<b>Projekt:</b>	Rekonstrukce objektu MŠ Palackého 4059 v Chomutově	
<b>Objednatel:</b>	Statutární město Chomutov	
<b>Předmět:</b>	Pokyn k provedení změny (PPZ)	3

**Předmět změny:** Napojení lapačů střešních splavenin

Projekt:	Rekonstrukce objektu MŠ Palackého 4059 v Chomutově		
Objednatel:	Statutární město Chomutov		
Předmět:	Oznámení možné změny (OMZ)		3

# OZNÁMENÍ ZHOTOVITELE – VČASNÉ VAROVÁNÍ

ZL.C.3 - NÁPOJENÍ LATAČU SÍŤOVNICI STABILNÍM IVA MONTÁŽNÍM

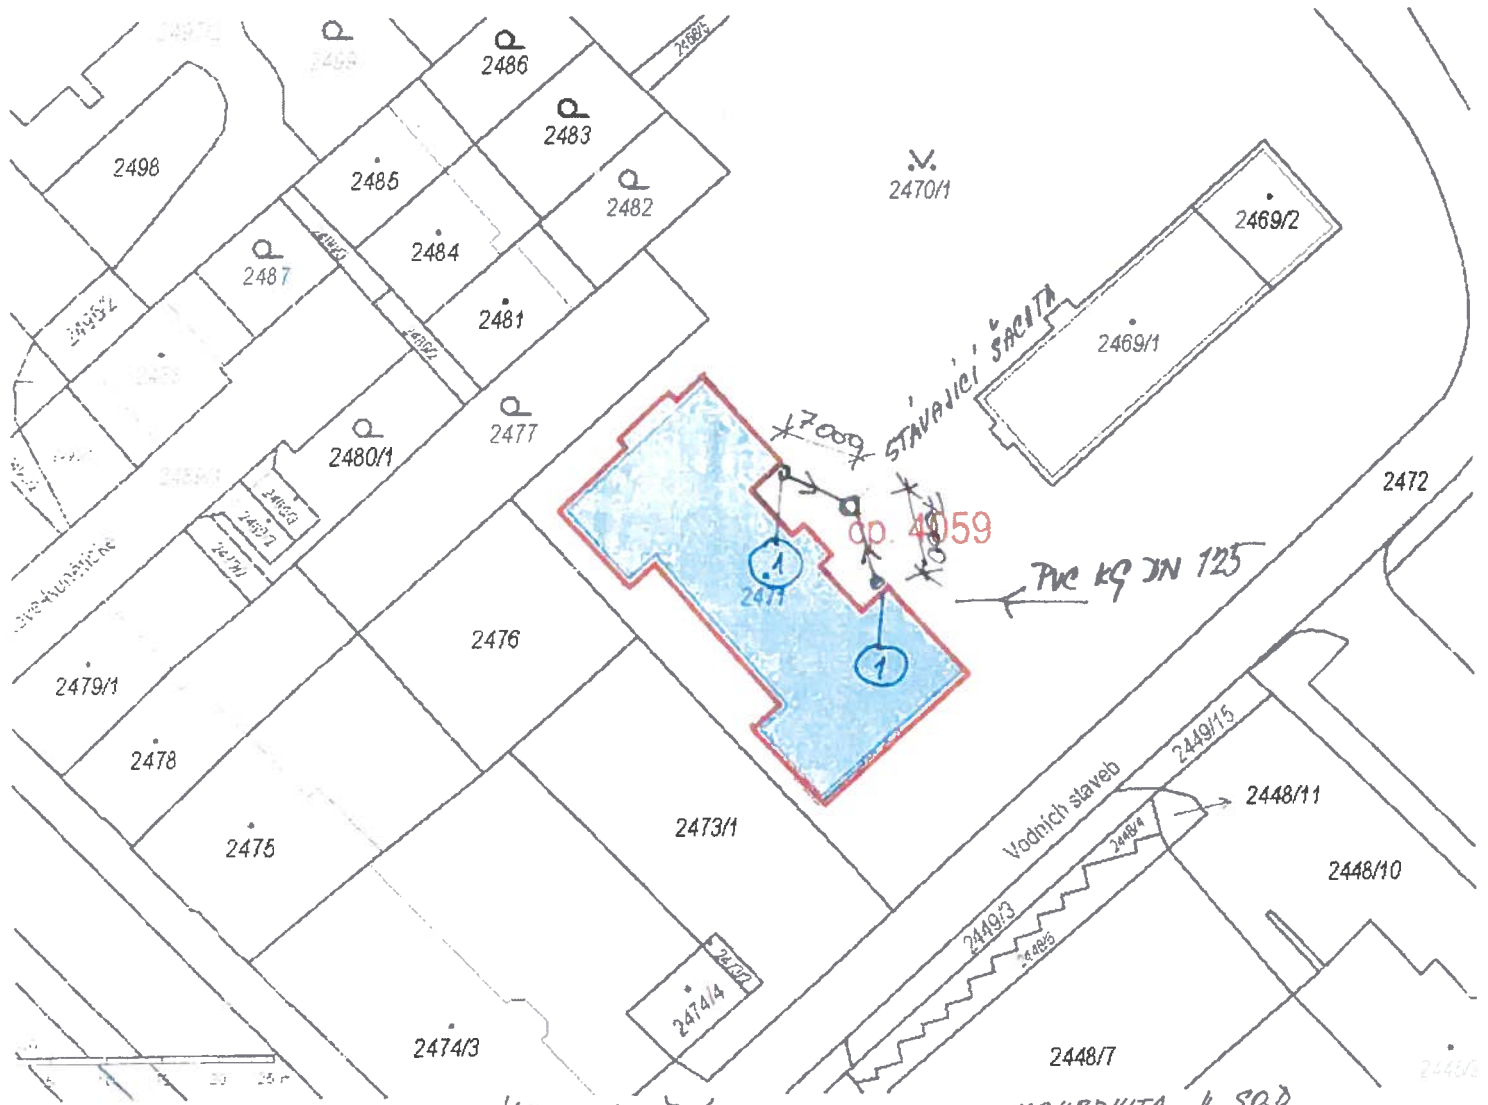
**Důvod změny:** V průběhu realizace bylo zhotovitelem zjištěno, že stávající lapače střešních splavenin na stávajících přístavbách, z bočních stran vstupního schodiště nejsou v PD řešeny - tedy jejich napojení do stávající dešťové kanalizace není řešeno. Jednalo by se o dvě svodná potrubí z trubek PVC-KG DN 125 a jejich napojení do stávající betonové šachty..Napojení bude provedeno nově, stávající staré kameninové potrubí je v havarijním stavu.

Jednalo by se o dvě svodná potrubí z trubek PVC-KG DN 125 a jejich napojení do stávající betonové šachty..Napojení bude provedeno nově, stávající staré kameninové potrubí je v havarijním stavu. Otvory do stávající betonové šachty budou provedeny vrtem s následným utěsněním prostupu kolem trubky, dle technologických podmínek.

1. VÝMĚNA LATAČŮ STŘEŠNÍ STAVENIN JE ZAHRNUTA V SOĎ
